**Vyjád ení k existenci sítí**  
provozovaných společností  
**Veolia Energie R, a.s.**

Název akce:	Regenerace sídliště Hrab vka	
Lokaliza ní údaje:	Okres:	Ostrava-m sto
	Obec:	Ostrava
	Název k.ú.:	Hrab vka
Zájmové území:	Vymezeno v situaci uvedené v příloze	
Kontaktní osoba:	Kateřina Štefková	
Kontaktní údaje: tel., e-mail	603 761 464, katerina.stefkova@afry.com	
Platnost vyjád ení:	1 rok ode dne vyhotovení 01.09.2020

Příloha .1

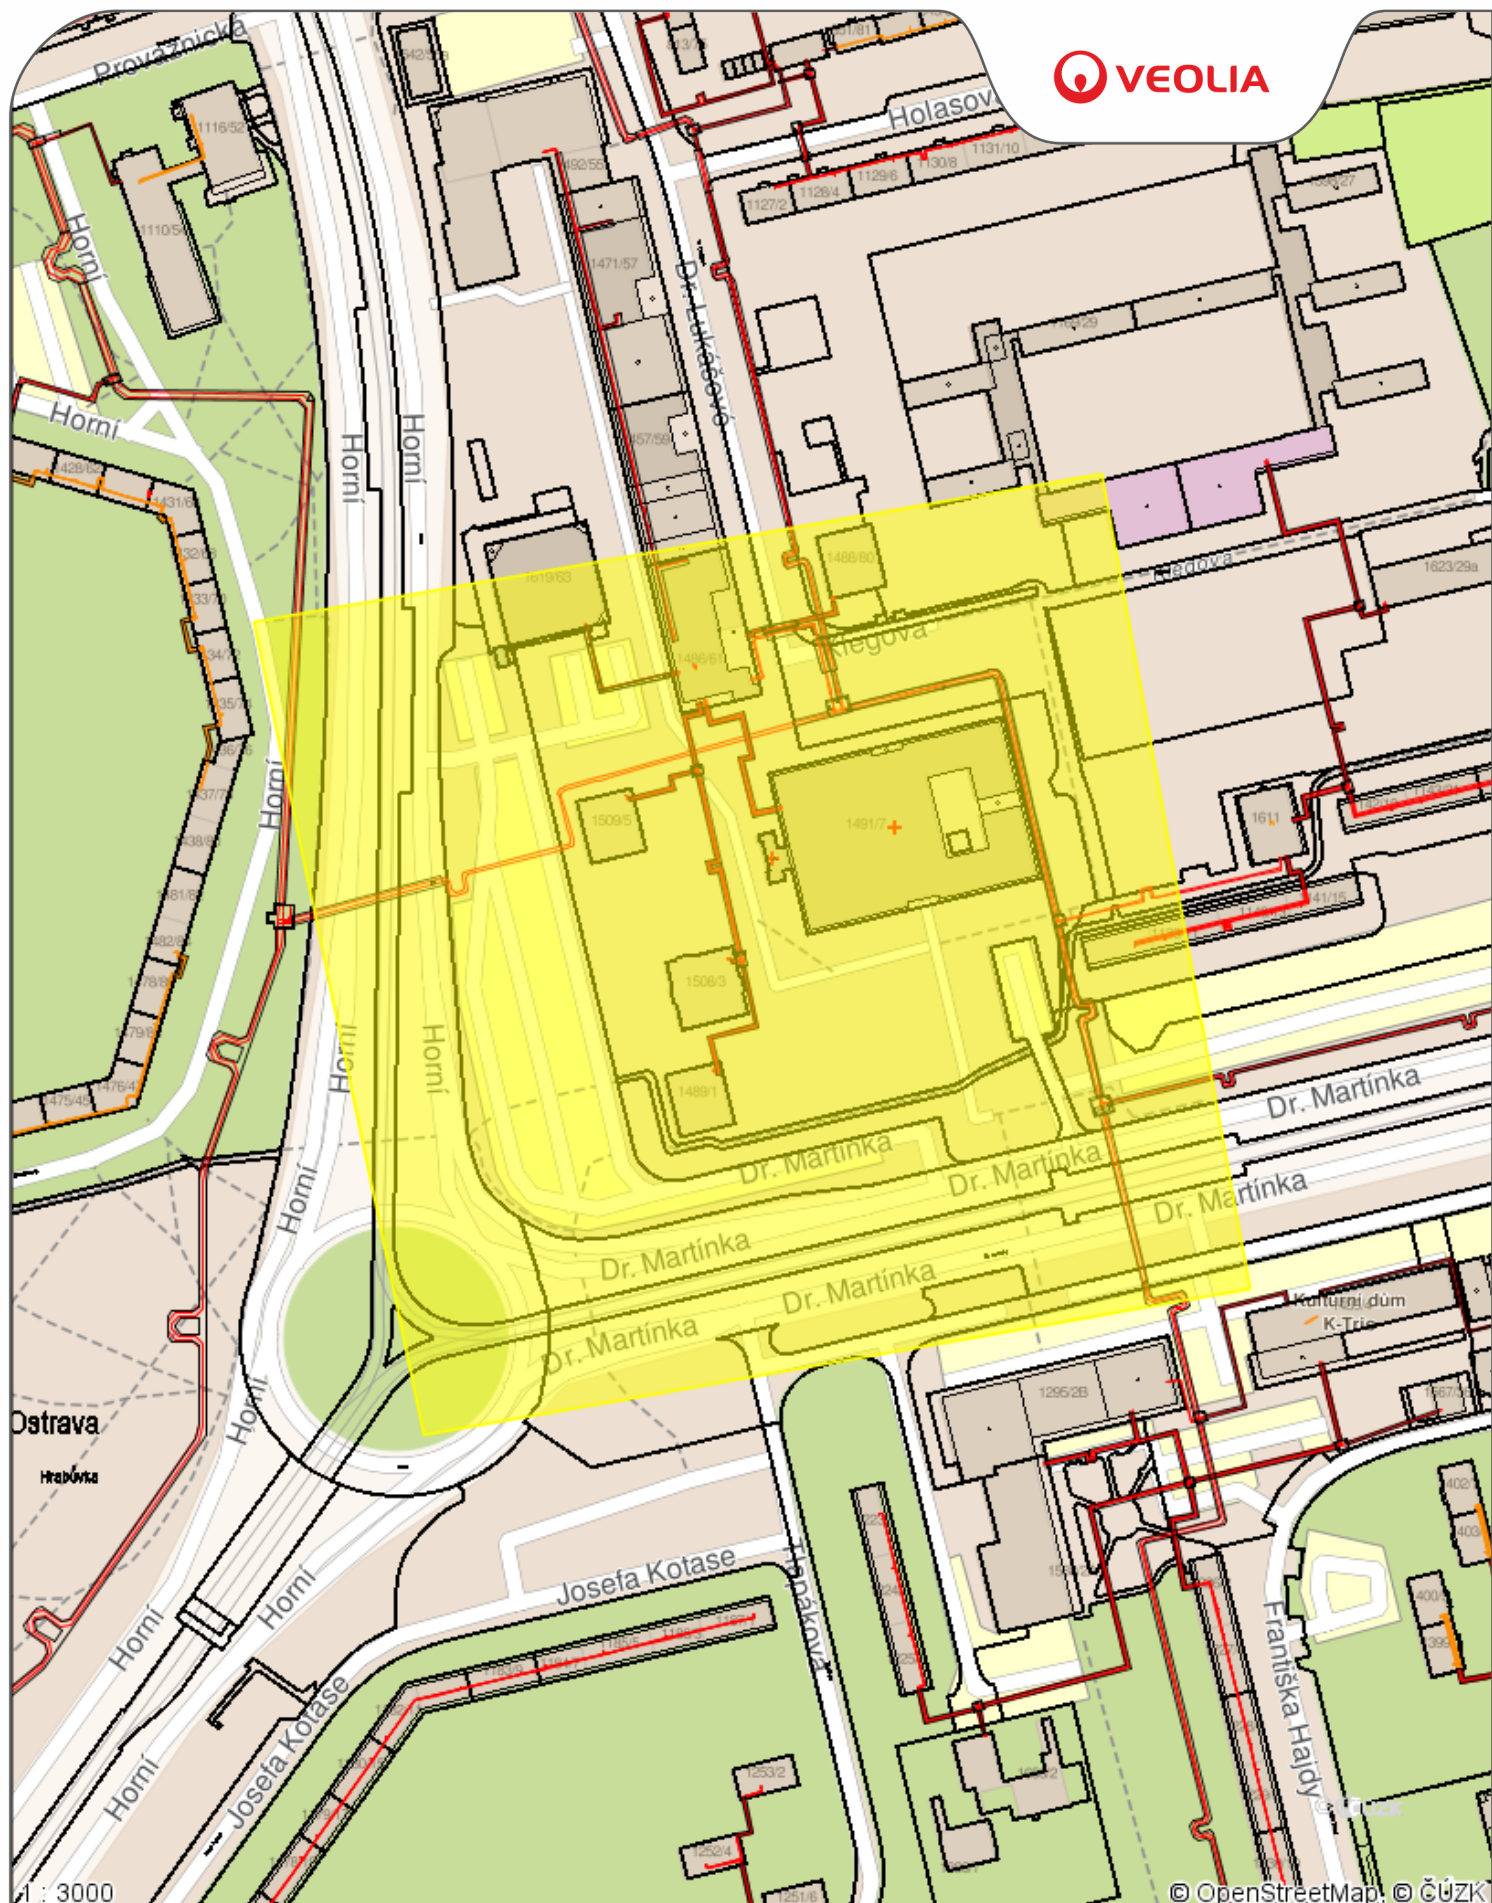
**Podzemní vedení tepelných sítí**

Některé z dotčených potrubí jsou odpojeny od soustavy SZTE.

U podmínky dodržení SN 736005 upozorníme na skutečnost, že tepelné vedení v podkladech Veolie není zaměřeno, ale pouze zakresleno. Přesnou polohu lze určit pouze sondážními výkopy s jejich následným zaměřením.

- Zemní práce do vzdálenosti 2,5 m na každou stranu od svislé roviny vedené po obou stranách teplotního vedení budou prováděny ručně se zvýšenou opatrností, tedy bez použití mechanizačních prostředků.

- Při souběhu nebo křížení požadujeme respektovat zákonné ochranné pásmo tepelného vedení, tzn. zajistit odstup min. 2,5 m od jeho vnější hrany. Křížení pak požadujeme vést kolmo, mimo tělesa tepelných kompenzátorů, šachtic a nahlížecích otvorů s tím, že nové nebo překládané vedení je nutné uložit do chráněny určené k ochraně proti mechanickému poškození a vyšší teplotě, která v případě havárie a úniku topného média, může dosáhnout u horkovodu teploty 160°C a u parovodu 185°C. Délka chráněny musí při křížení přesahovat o minimálně 1 m přes dorysný okraj tepelného vedení na obě strany. Při souběhu doporučujeme použít chráněny ku ve vzdálenosti 0,5 až 1 metru od okraje tepelného vedení. a to s přesahem 1 m na každou stranu od vnější hrany našeho tepelného kanálu, resp. předitizovaného potrubí. Pro plynové potrubí požadujeme splnit povinná opatření dle platné legislativy pro umístění plynového vedení v blízkosti podzemních polouzavřených dutých prostor. Při pracích v ochranném pásmu požadujeme dodržení SN 73 6006 - Výstražné fólie k identifikaci podzemních vedení technického vybavení.
